PIANO DI LOTTIZZAZIONE DI INIZIATIVA PRIVATA IN LOCALITÀ "CEMBRINA" - ZONA D1

Adeguamento alle prescrizioni della determina di VAS ai sensi dell'art.15 del D.L.vo n. 152/2006 (e s.m.i) n. 20AB.2019/D.00079 del 5/2/2019

**Realizzazione di parcheggi e marciapiedi con sistemi costruttivi permeabili**

Titolo elaborato: COMMESSA FASE ELABORATO REV. F0160 B T03 A

Sezione stradale tipo  
(SCALA 1 : 200)

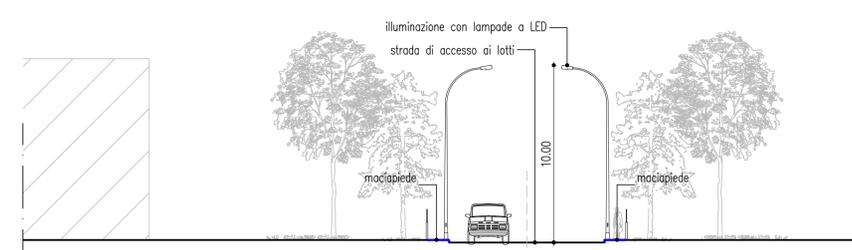
Sistemi costruttivi permeabili

PARCHEGGI			
GRIGLIATO	Blocchi in calcestruzzo con aperture a nido d'ape riempite con terreno e inerbite		L'impiego di superfici drenanti mediante un grigliato erboso e blocchetti autobloccanti permette: -Il drenaggio dell'acqua piovana trasferendola al terreno;
MARCIAPIEDI	Blocchi in calcestruzzo con micro fessure tra un blocchetto e l'altro		-Il ripristino dell'equilibrio della falda; -la riduzione dell'inquinamento locale.
